通学路対策箇所図（揖斐小学校校区）

通学路対策箇所図（大和小学校校区）

平成26年10月10日

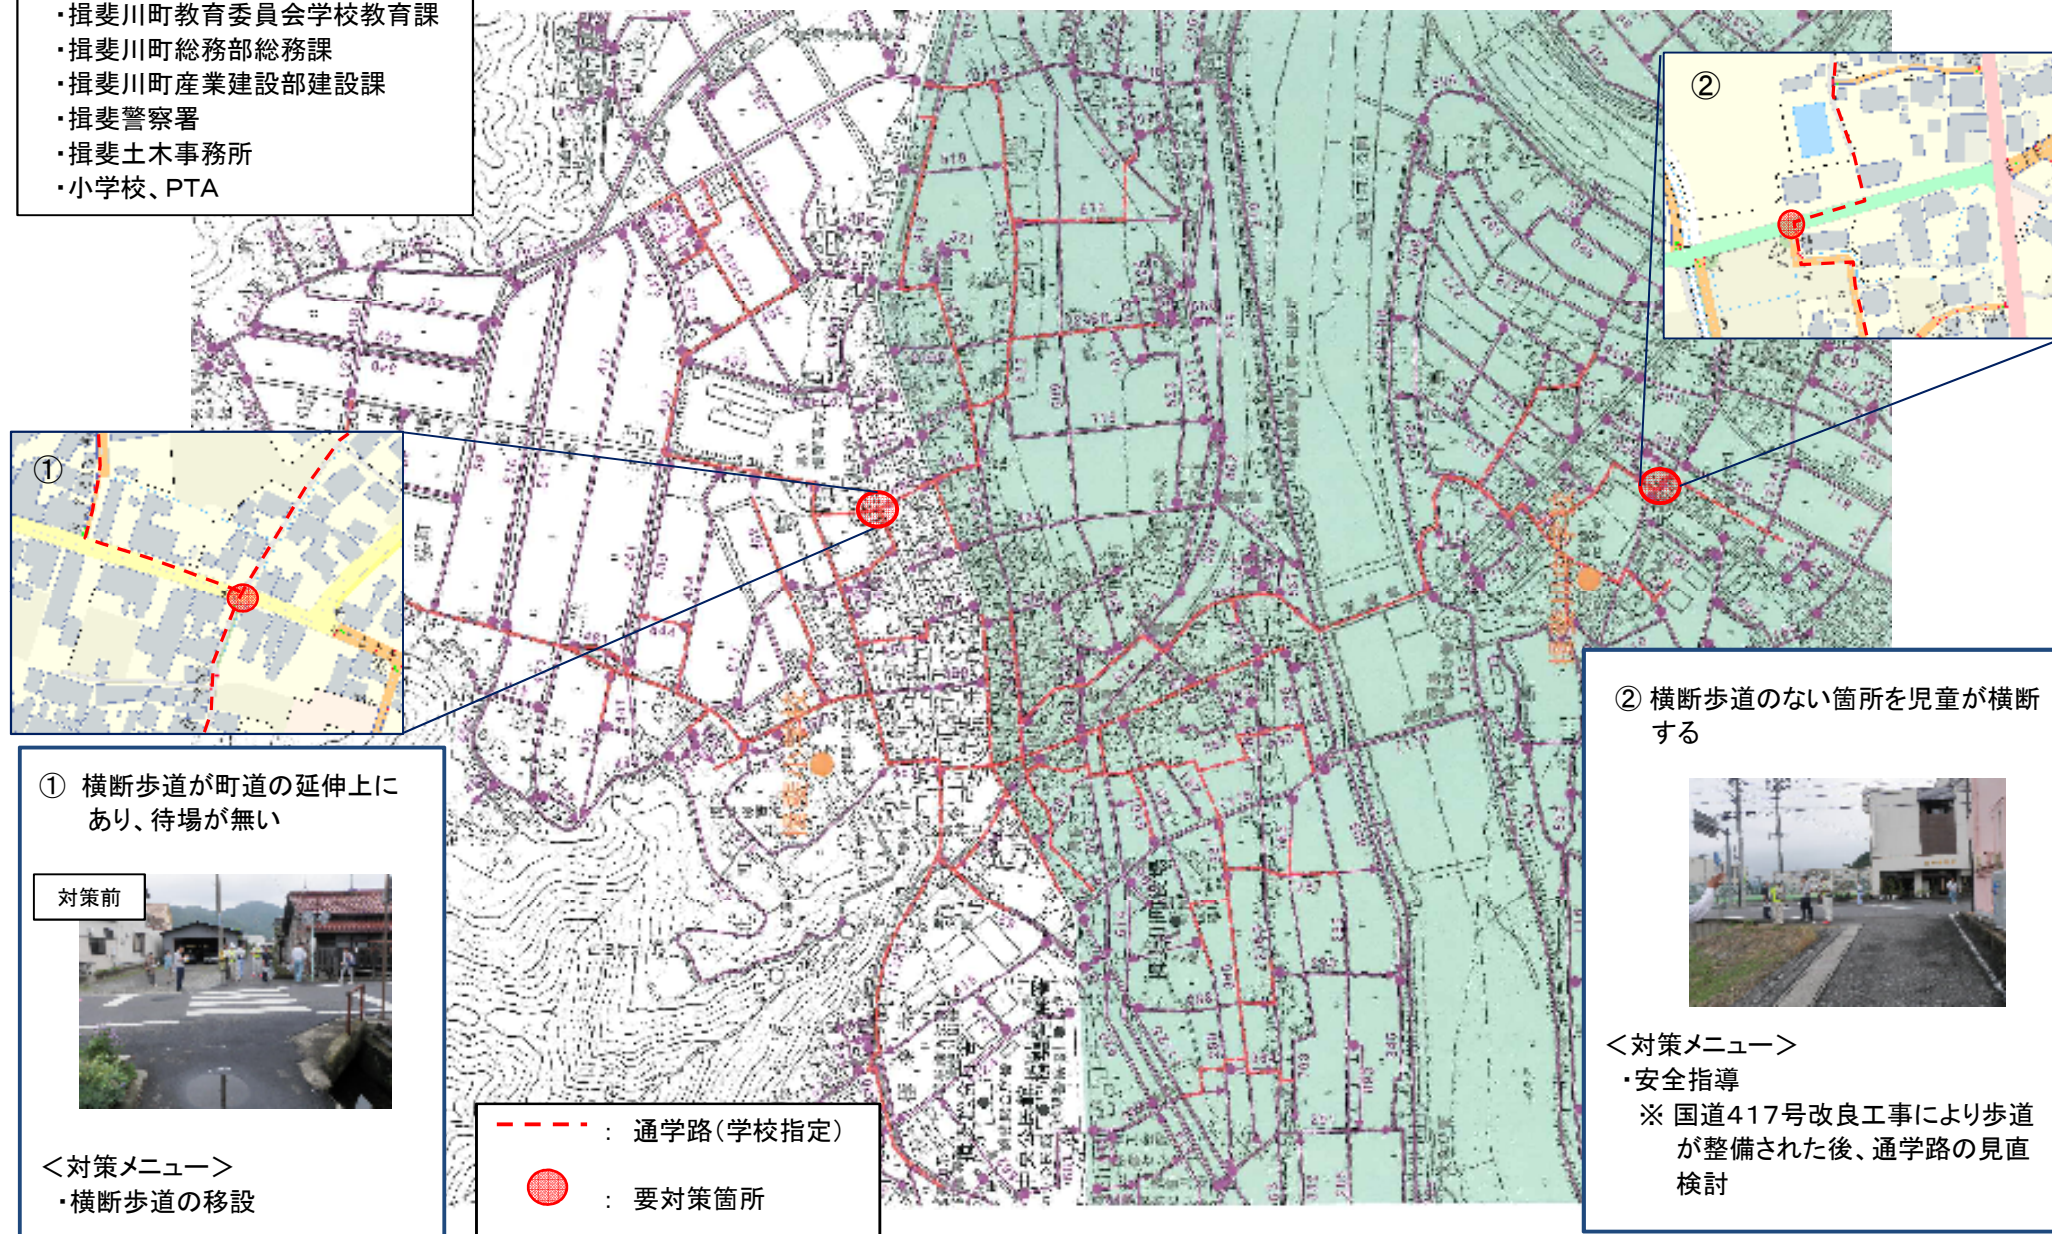
②交差点部で児童の視認が悪く危険

④開水路の落差が高く転落の危険

③階段のステップ幅が狭く、冬期降雪時等転倒の危険

①歩行幅が狭く、また、開水路のため踏み入れての怪我の危険

＜対策メニュー＞
・道路反射鏡設置

＜対策メニュー＞
・転落防止柵の設置

＜対策メニュー＞
・除雪、凍結防止剤散布

＜対策メニュー＞
・水路を側溝に替え歩道幅を確保
